## **Avis sur la 3<sup>ème</sup> révision allégée du PLUi de la communauté de communes de la Muse et des Raspes du Tarn (12)**

N°Saisine : 2025-014360

Avis émis le 16 avril 2025

La communauté de communes de Muse et des Rases du Tarn envisage de réviser ponctuellement son PLUi, approuvé en 2021, avec pour objectif de soutenir le développement économique du territoire en confortant la zone d'activités des « *Clapassous* », dans la commune de Saint-Beauzély : 1,59 ha de zone à urbaniser d'activités fermée (2AUx), 2,25 ha de zone agricole protégée (Ap) et 0,18 ha de zone naturelle (N), soit 4,02 ha en tout, sont classés en zone à urbaniser à vocation d'activités ouverte à l'urbanisation (1AUx), en extension de la zone d'activités existante.

*Carte des enjeux naturalistes sur le secteur des « Clapassous » - document « pré-diagnostic écologique »*

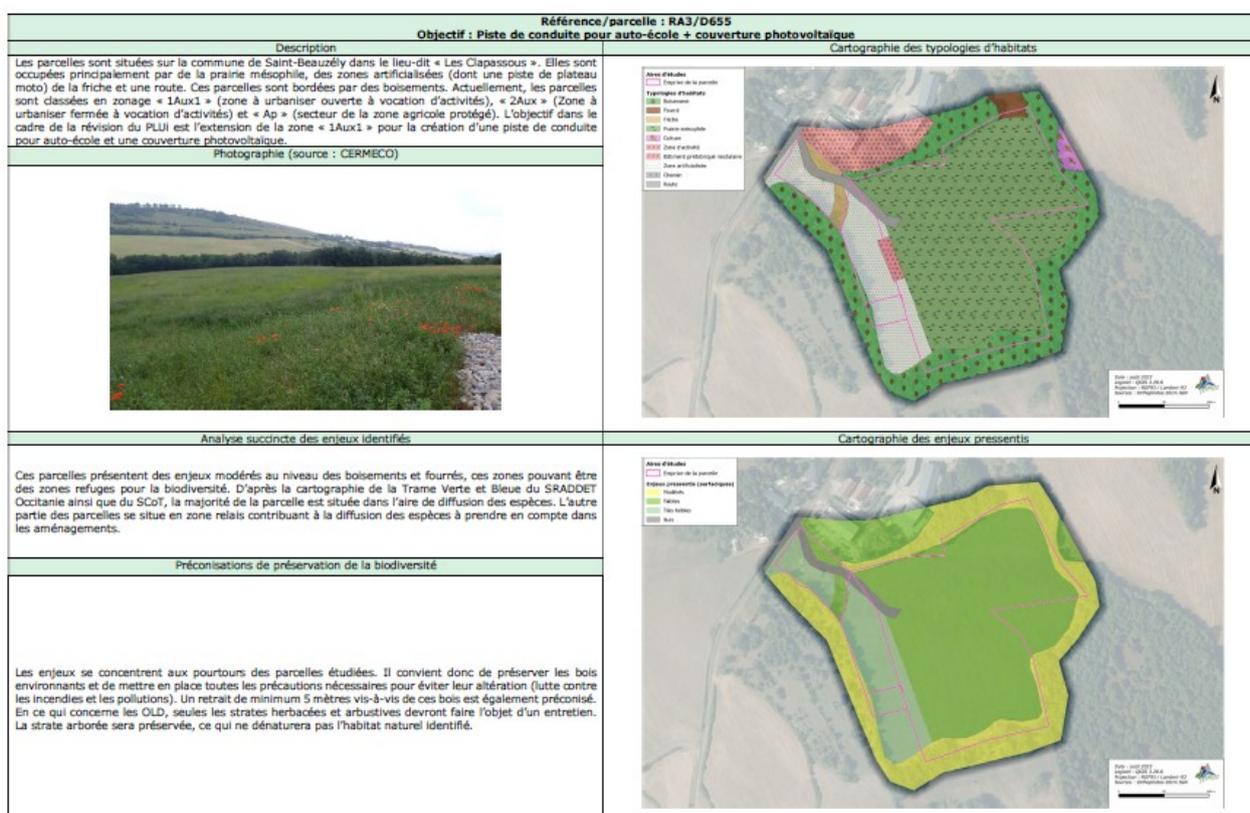
- l'état initial ne caractérise pas suffisamment l'environnement sur la zone concernée: les enjeux naturalistes, seuls analysés, reposent sur une journée d'inventaire, conduite en juin 2023 dans le cadre de plusieurs procédures d'évolution du PLUi, avant l'avis conforme de soumission à évaluation environnementale, sans avoir été complétée sur la zone des « Clapassous ». Les espaces libres de Saint-Beauzély peuvent notamment servir de territoires de chasse pour les oiseaux et les chiroptères, dont de nombreuses espèces protégées compte tenu du cumul de périmètres de PNA sur cette zone.

Les enjeux naturalistes potentiels sont qualifiés de « faibles » sans élément permettant de valider ces affirmations, sans liste des espèces floristiques observées par exemple, et sans analyse de leur contribution aux fonctions écologiques. La prairie mésophile est qualifiée à faible enjeu sans le démontrer, malgré la grande diversité végétale de ce type de milieu ; l'existence de la friche n'exclut pas non plus un habitat attractif pour la biodiversité. La sensibilité potentielle liée aux PNA n'est pas étudiée. Les enjeux environnementaux autres que naturalistes (paysage...) ne sont pas évoqués, pas plus que les motifs qui avaient conduit à classer une partie des terrains en zone agricole protégée (Ap) lors de l'élaboration du PLUi.

**- de compléter l'état initial par une analyse des sensibilités environnementales de la zone d'extension envisagée, en particulier liées à la biodiversité, aux paysages et aux incidences sur le climat ;**
